Svar - Varsel om utvidelse av planområde for Kankerud fjelltak - Gausdal kommune

Gausdal kommune - reguleringsplan for Kankerud fjelltak - varsel om utvidelse av planområdet

NVEs merknader - Høring - Varsel om utvidelse av planområde for Kankerud fjelltak - Gausdal kommune

Uttalelse til varsel om utvidet plangrense for detaljregulering av Kankerud fjelltak i Gausdal kommune

Bekkeomlegging alternativ 2 Kånkerud fjelluttak UTKAST	Dato:	29.04.2021
	Målestokk:	A1/A3: 1:4000/1:8000
	Temakart nr.:	Tegn: HALH
	Prosj.nr.:	Godkj.:

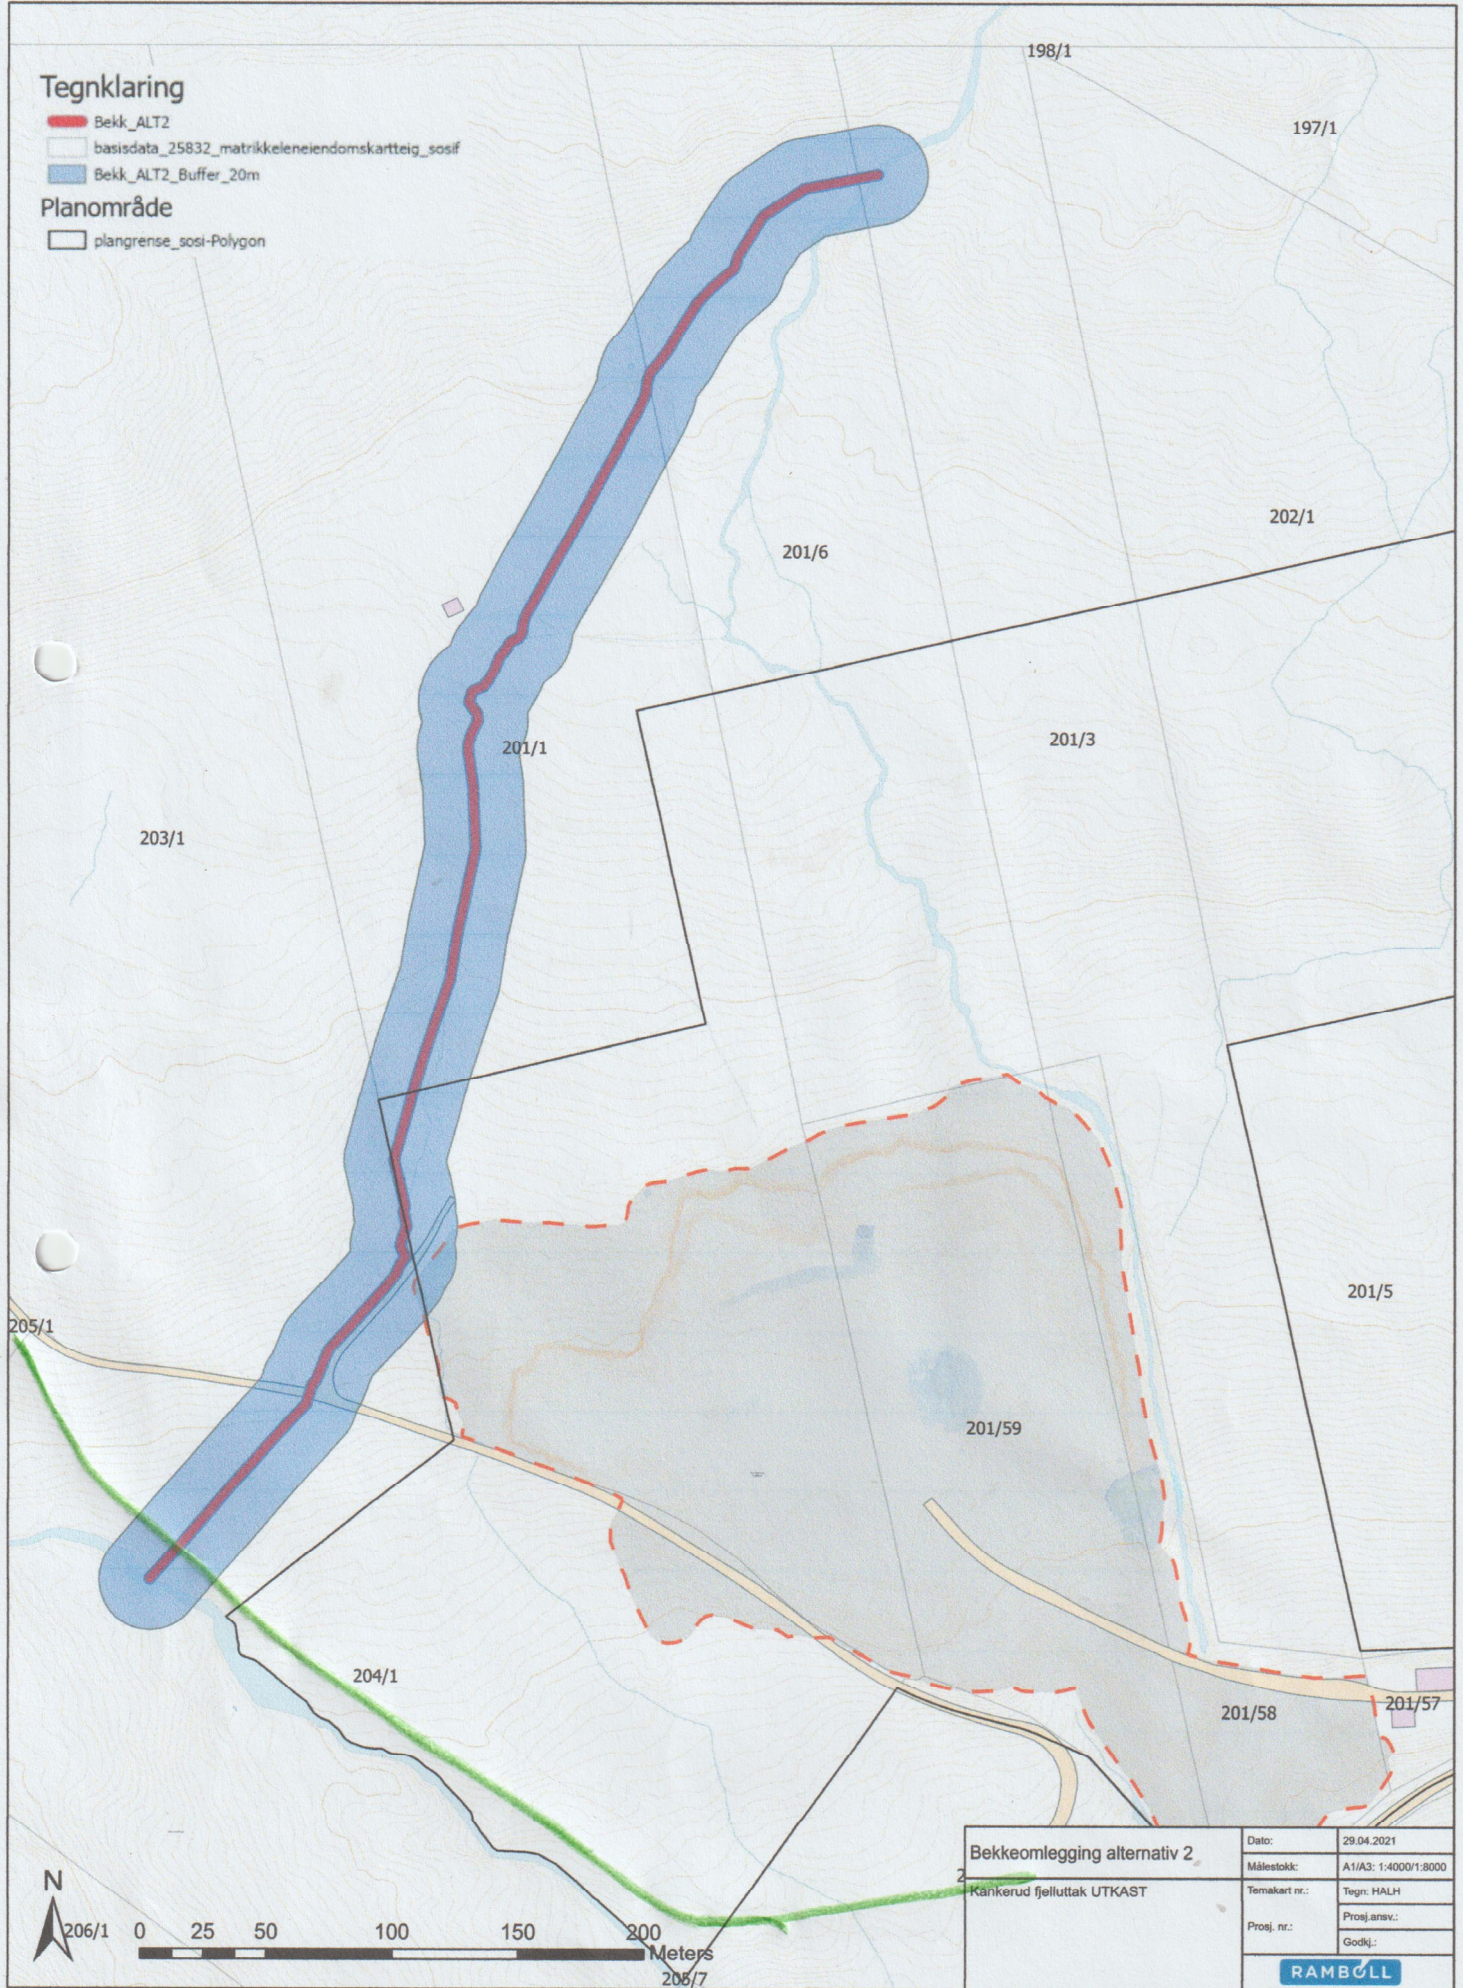
1) Forventer at NVE ved dimensjonering av nytt bekkeløp tar høyde for en evt. flomsituasjon og at det nye bekkeløpet sikres mot utgraving langs hele strekningen.

Antar at vannføringen i Ulva kan bortimot dobles ved den planlagte overføringen. Forventer at NVE vurderer hvordan dette vil påvirke Ulva videre nedover eks. fare for graving/ utrasing.

Er bruer/stikkrenner dimensjonert for å tåle en evt. flomsituasjon?

Omtrentlig plassering av turstien er avmerka med grønn strek på vedlagte kart. Lengde ca. 550 m.
